# 平成31年度 放射線安全規制戦略的推進事業費 —事故等緊急時における内部被ばく線量迅速評価法の 開発に関する研究—

## 事後評価用資料

国立研究開発法人 日本原子力研究開発機構

# 研究評価委員会におけるコメントとその検討事項

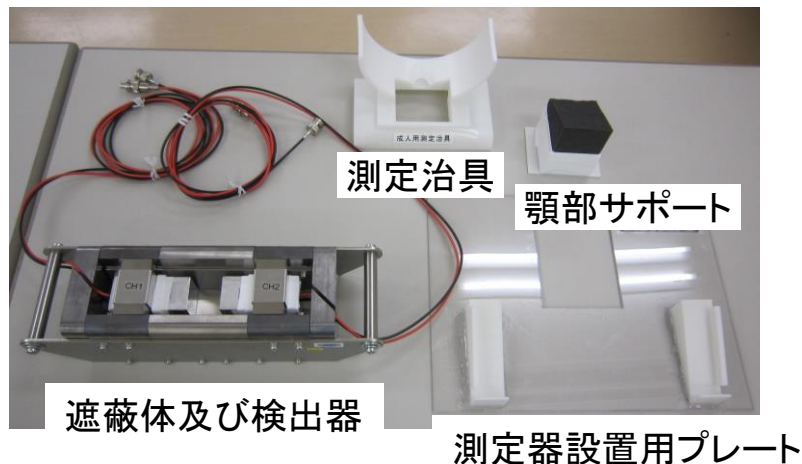
## ○測定治具と測定体位に係る課題

- 測定治具(頸部)に頭部の荷重がかかるため、長時間の測定が困難
- 机上への検出器遮蔽体設置時に手前に傾斜させた方が密着性がよいが、角度が大きすぎると無理な姿勢となる

⇒ ウレタンクッション付顎部サポートを作成・使用することにより、頸部に集中していた頭部の荷重を分散できるように改良

デモンストレーションでの意見を参考に、適切な傾斜角度(15°)で検出器遮蔽体を設置できる測定器設置用プレートを作成(顎部サポートとの位置関係を正確に決定できるようにプレートに切り欠きを設けるなど形状を工夫)

乳児の仰臥位測定イメージ

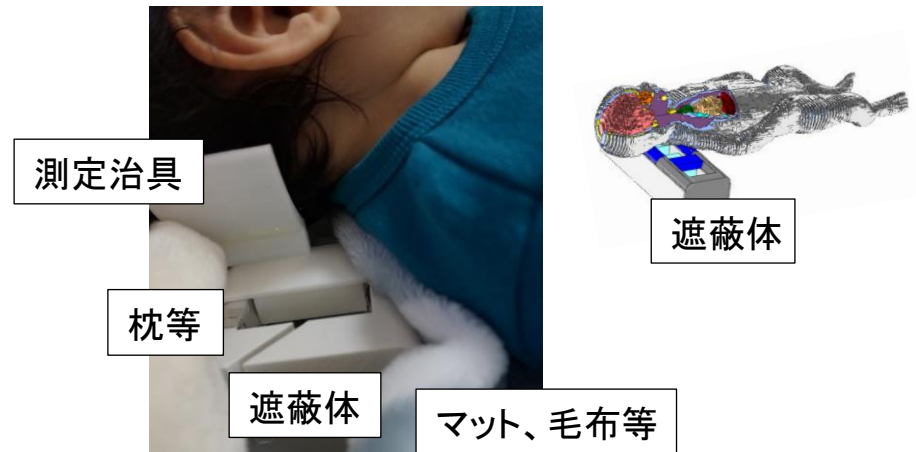
## ○乳児など測定困難者に係る課題

➤ 乳児や妊婦、寝たきりの要介助者等、長時間のうつ伏せ測定が困難な被検者への対応

⇒ 仰臥位による測定を検討した結果、 $5\mu\text{Sv/h}$ の高バックグラウンド線量率の環境において、600秒の測定で成人・小児はほぼ10mSv、乳児は100mSvの測定下限値は担保できる

既存の測定治具に頭部(小児成人の場合は頸部)を乗せて測定する。

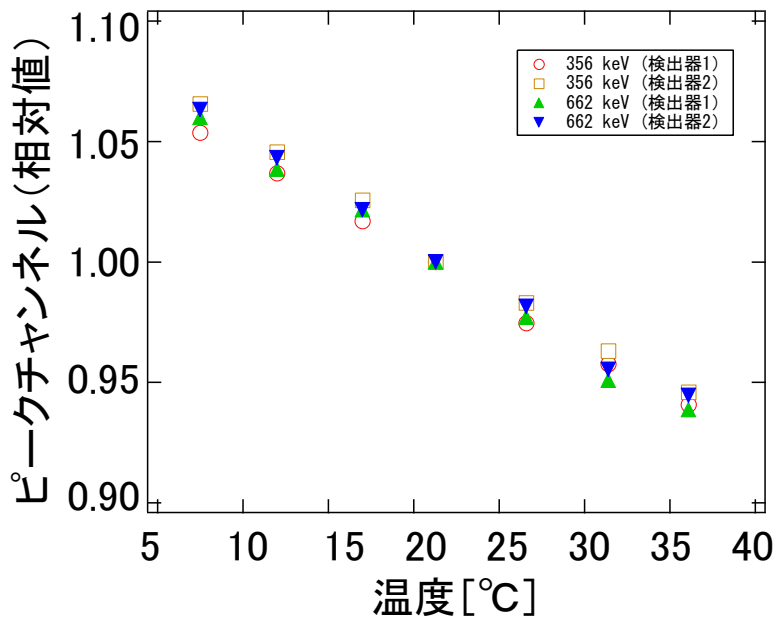
## ○緊急時の運用法に係る課題

➤ 原子力事故などが発生した直後の緊急時において、開発した甲状腺モニタシステムをどのように運用するか

⇒ 乳児を除き、検査時間5分/人(交換時間含む、乳児除く)、12時間/日の検査時間を想定すると、1システムで一週間で約1,000人の検査が可能。

公衆については、NaI(Tl)サーベイメータによる簡易検査(スクリーニング)で詳細検査の被検者を10万人に選定したとすると、100システムで対応可能。原子力緊急時支援・研修センター(2箇所)やオフサイトセンター(全国で23施設)に集中配備し、緊急時には甲状腺モニタリングを実施する拠点となる避難所や原子力災害拠点病院に輸送することが考えられる。

作業員用については、4,000人\*の場合、4システムで対応可能。事業者の作業員用に各原子力施設に常備し、施設間で融通。自衛隊員、原子力規制検査官、警察官、消防隊員、海上保安庁、地方自治体職員等向けに、陸上自衛隊各方面隊、原子力規制事務所、オフサイトセンター、海上保安本部等への常備も必要。各箇所で1~2システムで対応可能。

LaBr<sub>3</sub>検出器

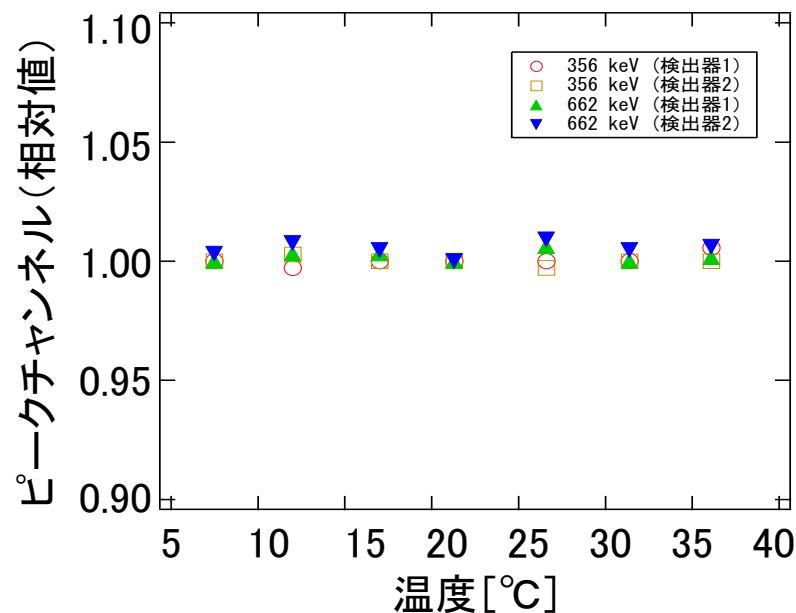
## ○環境条件に係る課題

➤ 放射線検出器の特性が測定環境の温度に依存することはないか

⇒ 恒温槽を用いて、5°C～35°Cの範囲で温度特性を試験した結果、LaBr<sub>3</sub>検出器で最大±5%のゲインの変動がみられたが、計数には有意な変化はないことから、測定時のピーク位置に合わせたゲイン調整を実施すれば使用可能。
